## 東海第二発電所

### 耐震設計の基本方針について

第520回審査会合(平成29年10月17日)時の  
指摘事項に対する回答

日本原子力発電株式会社

図2 遠心Vベルト式ファン構造図

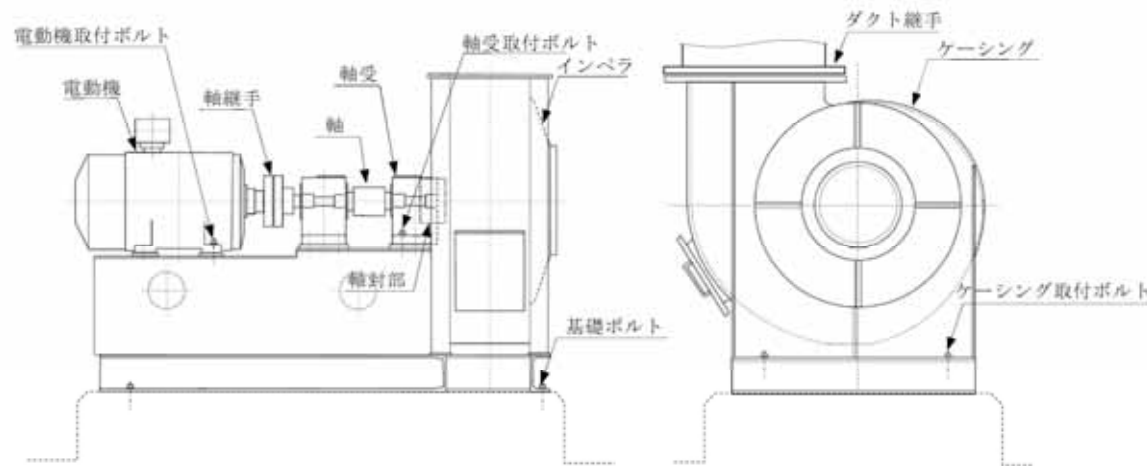
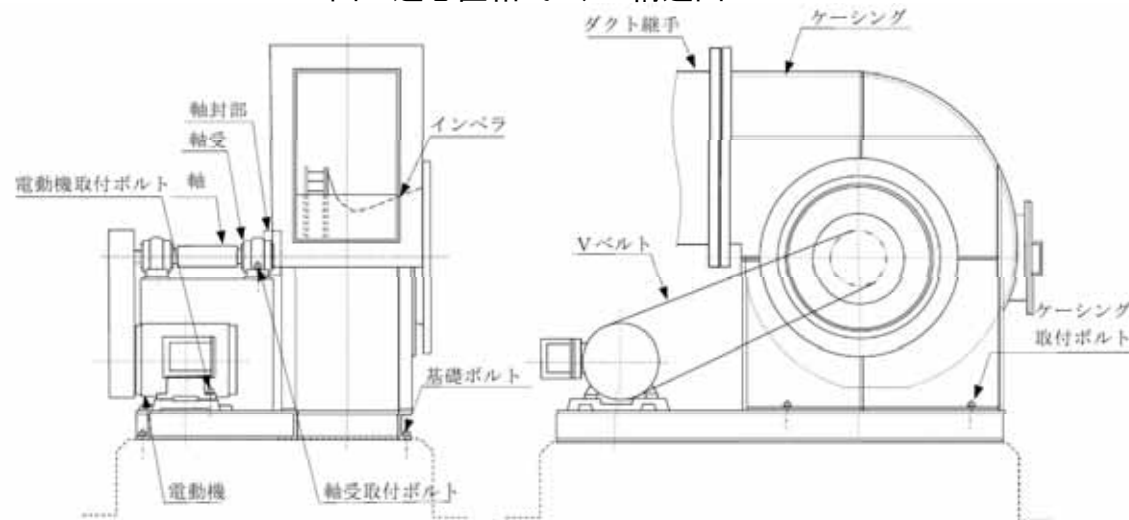
Vベルト式ファン、ギア式ポンプ等のJEAGに定める構造と異なる設備の動的機能維持評価について、耐特委の検討をもとに参考とする直結式ファン、遠心式ポンプをベースとした評価が可能であることを説明すること。

- ◇ 遠心Vベルト方式ファンは、電動機からインペラへの伝達がVベルト構造を有しており、軸継手を介して伝達する遠心直結式ファンとは構造上異なるため、構造上異なる部位に着目し、地震時異常要因分析を実施する。
